BLOQUEIO ZWD-ZGL e ZWD-VOLT

NEOVOLT
BICICLETAS ELÉTRICAS

Imagem 1

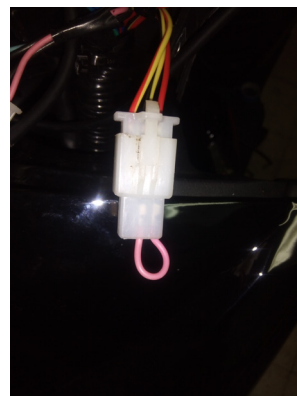
- 1. Caso não tenha ainda em sua posse, solicitar** a cablagem de bloqueio na posição “1” com a referência **PROD13946** através do nosso site <https://bit.ly/3pFrb4b>.
- 2. Desmontar** as carenagens na zona do guidador e desligar a ficha indicada na imagem 1.
- 3. Conectar** a cablagem de bloqueio conforme imagem 2 e 3.
